PARECER 037/2023 - CEIV
COMISSÃO PERMANENTE DE ANÁLISE DE ESTUDO DE IMPACTO DE VIZINHANÇA
(CEIV)

(X) Primeira Análise – Parecer nº 037/2023-CEIV – 01/11/2023

Processo Administrativo nº: 62.601/2023 (1Doc)

Projeto: Auto Posto Mimim

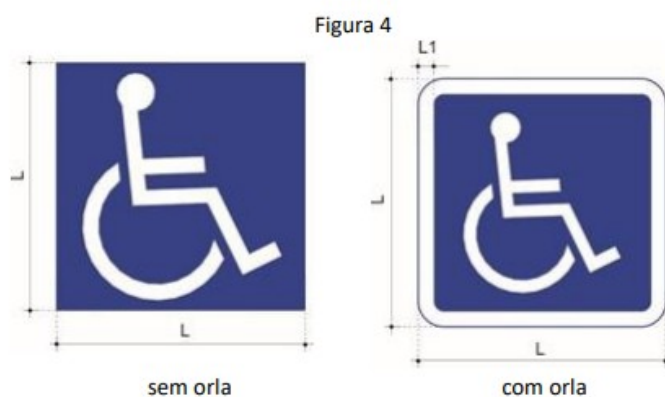
projeto arquitetônico, em prancha específica, os amplos recuos e distâncias de visibilidades, citadas no texto desse subcapítulo. OBS: as faixas de desaceleração para os acessos, de modo a reduzir as interferências no tráfego externo, permitindo maior segurança e fluidez viária, deverão atender o artigo 41 da Lei Municipal nº 2.794/2008; - Em 3.6.2.1.2, necessário compatibilizar o título do subcapítulo com o texto apresentado. OBS: em relação ao espaço destinado a bicicletas, deverá ser demonstrado no projeto arquitetônico, onde e quantos serão os paraciclos mencionados na medida mitigadora. Ademais, considerando que existe um projeto padrão de paraciclos da Secretaria de Planejamento Urbano, de acordo com o TIPO II do Manual de Sinalização Ciclovitária do CONTRAN (Volume VII), as dimensões das imagens a seguir devem ser respeitadas e acrescentadas no projeto arquitetônico:
